女川原子力発電所2号炉 火山影響評価について

(令和元年9月27日審査会合資料 一部修正)

令和元年11月6日
東北電力株式会社

審査会合におけるコメント

敷地を中心とする半径160kmの範囲の地形図

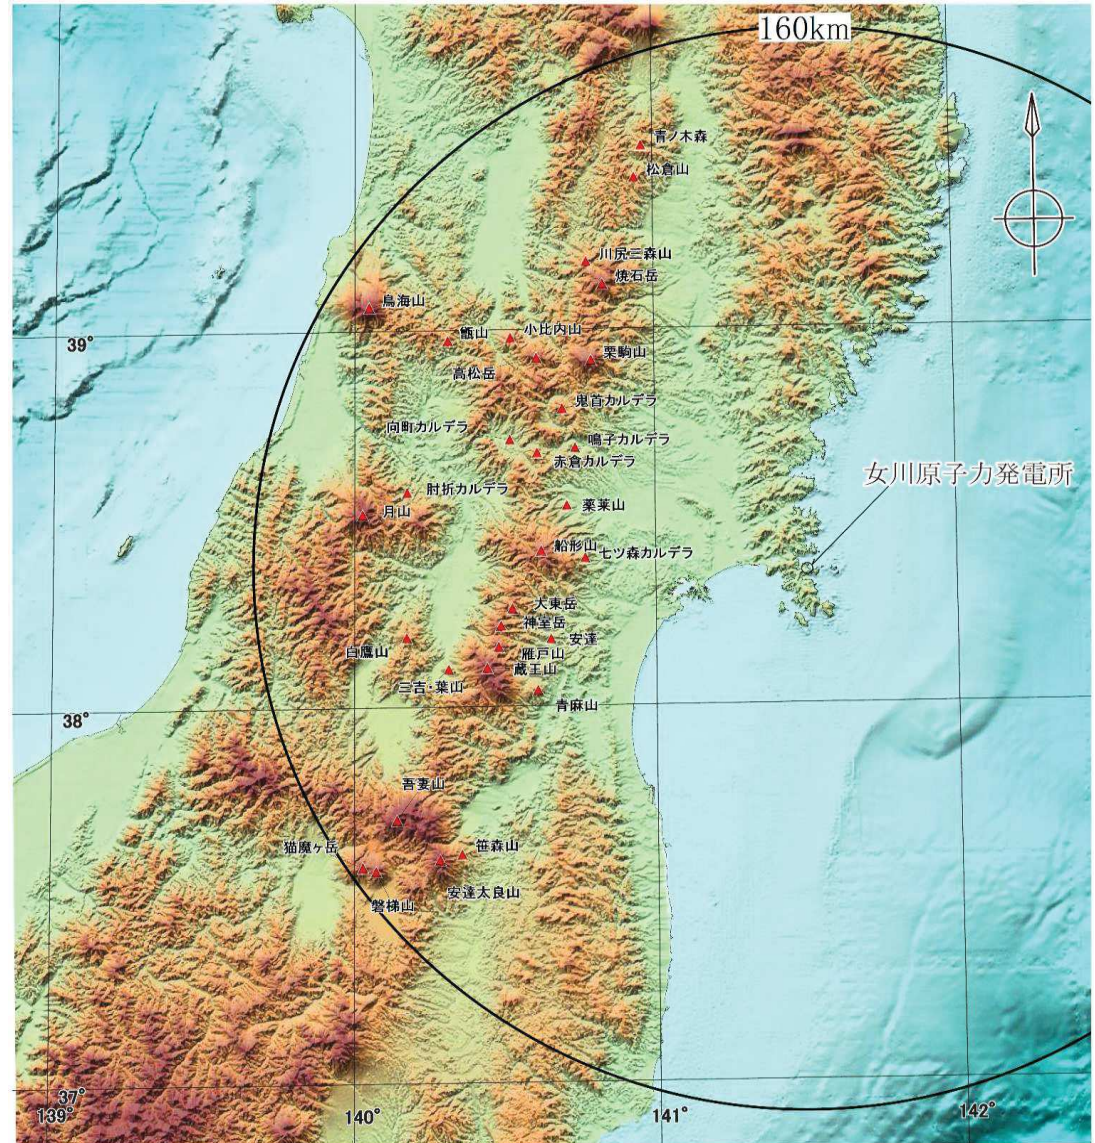
No.	審査会合におけるコメント(令和元年8月9日)
S202	• 高松岳と安達太良山の活動性を評価している箇所に、中野ほか編(2013)のWEB版(奥宮山と西鴉川が分離されたこと)を反映しても、最終評価に影響がないことを追記すること。
S203	• 八甲田山(北八甲田火山群)の甲地軽石について、十和田中掬のシミュレーション結果から最終評価に影響がないことを追記すること。

火山名及び最新活動時期は、中野ほか編(2013)による。
中野ほか編(2013)のWEB版(2019.3.19)では、高松岳及び安達太良山からそれぞれ奥宮山及び西鴉川を分離したことが記載されているが、2013年の発行以降に新たな文献等が追加されて分離したものではないことから、これまでどおり高松岳及び安達太良山に含めて整理する。なお、念のため、奥宮山及び西鴉川の活動性について検討を行い、「原子力発電所に影響を及ぼし得る火山」に該当しないことを確認した(詳細は補足説明資料p128, 129)。
